Integrazioni alla Domanda
di Autorizzazione Integrata
Ambientale
a seguito della richiesta della
Commissione IPPC formulata
in data 9 marzo 2010

Preparato per:
Ergosud S.p.A.
Centrale di Scandale (KR)

Preparato da:
ENVIRON Italy S.r.l.
Sede Operativa di Roma

Data:
Aprile 2010

Figura 2.2: Stralcio della carta idrografica della Regione Calabria

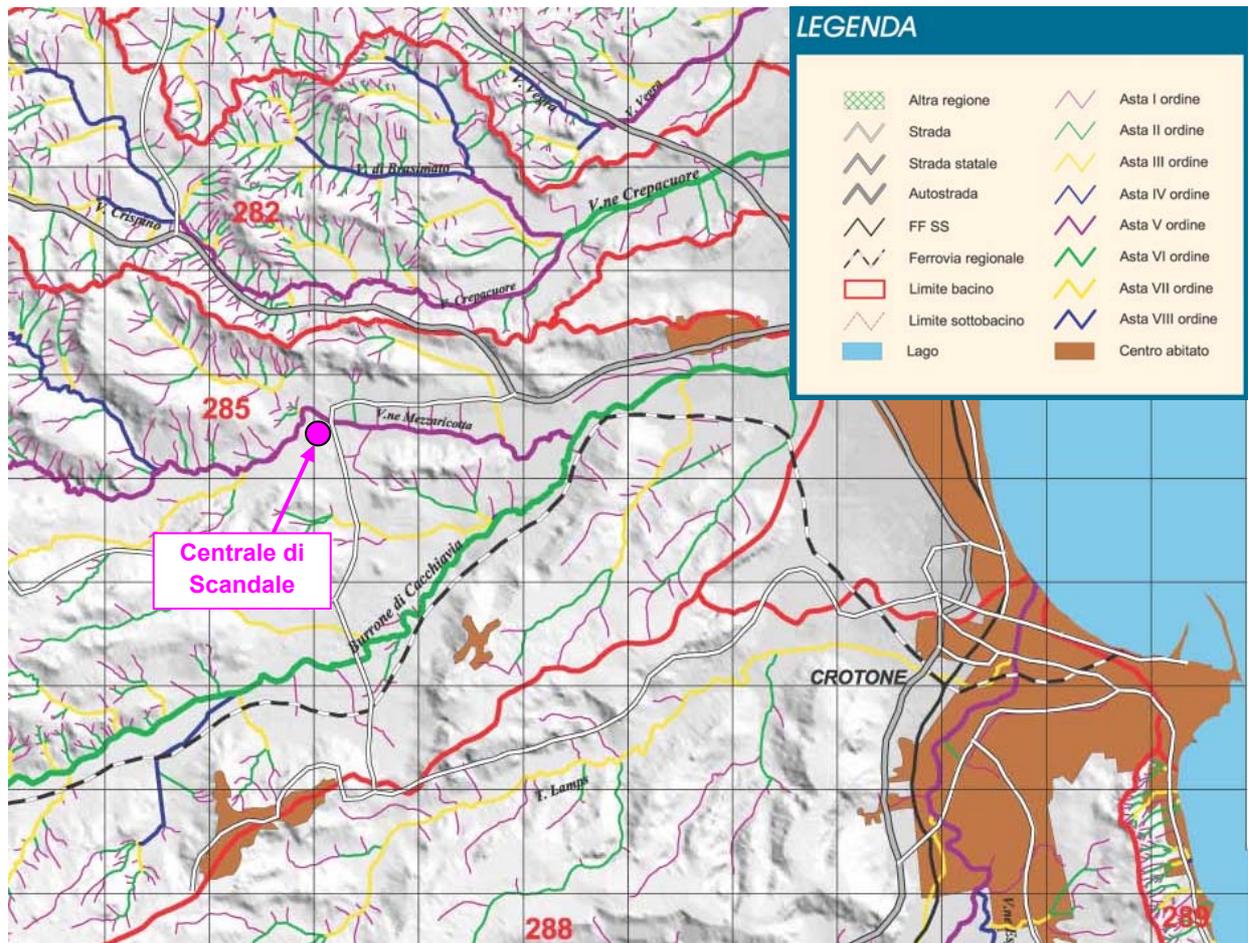
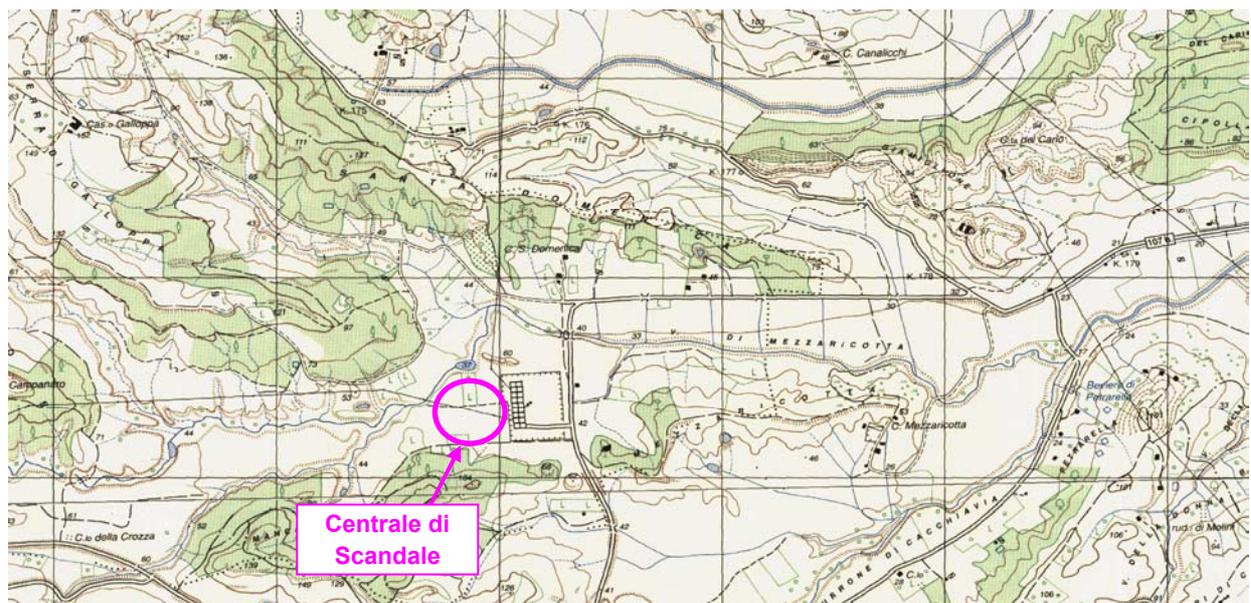
Richiesta del GI *Anche con riferimento alle schede B.9-scarichi idrici (parte storica e alla capacità produttiva) e all'Allegato A25 - schema a blocchi del bilancio idrico, rendere congruenti le informazioni riportate chiarendo l'esatta denominazione del recettore finale (Vallone Mezzaricotta, torrente Santa Domenica).*

In riferimento alla documentazione e alla bibliografia disponibile il recettore finale (ad ovest della centrale come mostrato nella seguente Figura) degli eventuali scarichi idrici di Centrale presenta una duplice denominazione.

Il torrente in esame è denominato “Vallone Mezzaricotta” nella cartografia regionale, con particolare riferimento alla carta idrografica della Regione Calabria (stralcio per l’area di interesse riportato nella **Figura 2.2**), alla cartografia dell’IGM (stralcio nell’area di interesse riportato in **Figura 2.3**) ed alla cartografia dei Piani Regolatori Generali dei comuni di Scandale e di Crotona (per quest’ultima si rimanda al paragrafo 2.13 e all’**Allegato A24** riportato in **Appendice**).

La denominazione di “Fosso Santa Domenica” è invece riportata nelle mappe catastali (si rimanda al paragrafo 2.7 e all’**Allegato A14** riportato in **Appendice**) e nella documentazione autorizzativa rilasciata dalla Provincia di Crotona per gli scarichi idrici (si rimanda al paragrafo 2.13 e ai documenti autorizzativi riportati nell’**Allegato A19** in **Appendice**). Tale denominazione si riferisce più specificatamente al ramo del torrente in esame che attraversa la località Santa Domenica in cui è ubicata la stessa centrale elettrica, nel quale quindi possono essere recapitati gli scarichi idrici della centrale.

In base a quanto sopra riportato, si ritiene pertanto che il torrente in esame presenti doppia denominazione, parimenti valida, che individua univocamente il medesimo torrente.

Per ridurre ulteriori possibili ambiguità, nelle presenti integrazioni all'istanza AIA si è cercato di uniformare la denominazione del torrente a quella di Vallone Mezzaricotta.

Figura 2.4: Ipotesi di zonizzazione acustica del sito in base alla normativa vigente

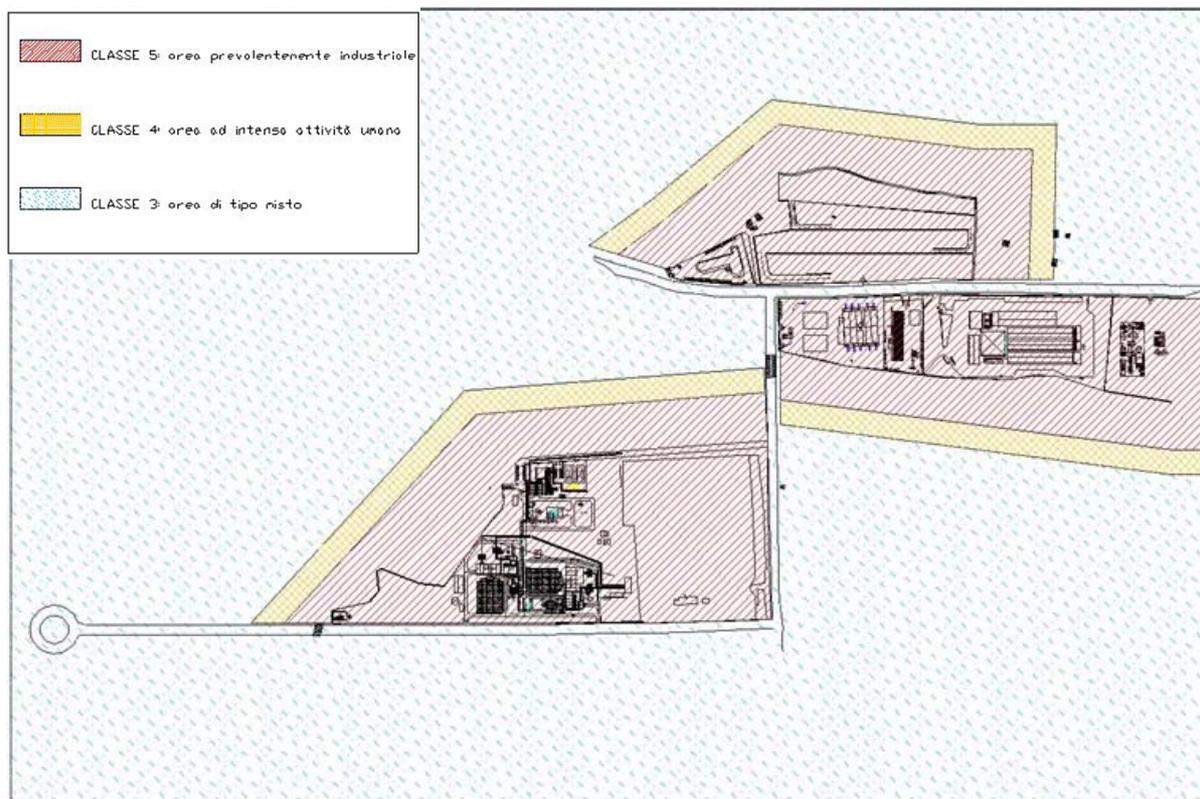
Richiesta del GI *Se vi sono aggiornamenti, si richiede di fornire:*

- *copia della Z.A.C. vigente con allegata Deliberazione comunale di adozione/approvazione e relativo estratto delle norme/NTA di Piano;*
- *relazione tecnica sul monitoraggio del rumore verso l'esterno dell'impianto ed eventualmente su ricettori sensibili;*
- *relazione su eventuali interventi già effettuati o previsti per*

Volendo fornire degli approfondimenti si riporta nel seguito l'ipotesi di zonizzazione acustica già illustrata nell'Allegato B24 presentato nell'istanza AIA di Novembre 2008.

L'area della centrale termoelettrica è indicata nel vigente PRG di Scandale come "D2 - Zona Industriale di Espansione". Essa confina ad Est con la stazione elettrica ENEL che insiste su di un'area definita come "Zona Industriale di Completamento" (si rimanda all'Allegato A15 dell'istanza AIA di Novembre 2008). Al confine Nord, invece, è presente una vasta "Zona agricola a coltivazioni pregiate". Più a Nord si estende una ulteriore "Zona industriale di Espansione".

E' evidente come, ai sensi della normativa vigente, l'area su cui sorgerà la centrale non potrà che appartenere alla Classe 5 di Destinazione d'Uso Acustico. Si ritiene, infatti, che la Classe 6 sia non assegnabile a causa della natura della zona immediatamente adiacente corrispondente a terreno di tipo agricolo, al quale generalmente, salvo casi particolarissimi e comunque ancor più restrittivi, viene ovunque e comunque assegnata la Classe 3 di destinazione d'uso acustico. Volendo quindi assegnare la Classe 6 alla centrale ed inserendo comunque una "fascia di transizione" avente una profondità indicativa di circa un centinaio di metri e Classe 5, si avrebbe il problema di un diretto contatto tra due aree (quella di transizione e quella agricola) la cui classificazione acustica differisce di più di 2 Classi e ciò è esplicitamente indicato come un aspetto da evitarsi (bisogna evitare il contatto di Classi i cui limiti massimi differiscano di più di 5 dB(A)). Per tale motivo, si ipotizza che la Centrale ricada in Classe 5 e che alla "fascia di transizione" sia attribuita la Classe 4 di destinazione d'uso acustico. A titolo esemplificativo si riporta in **Figura 2.4** l'ipotesi di zonizzazione per l'area in oggetto.

Dall'osservazione di tale figura è inoltre evidente come l'assegnazione della Classe 6 di destinazione d'uso per l'area ove sorgerà la centrale è praticamente impossibile in quanto

non esiste spazio a sufficienza per l'inserimento di una seconda "fascia" di transizione (dalla Classe 6 alla Classe 3 sono necessarie 2 fasce di transizione).
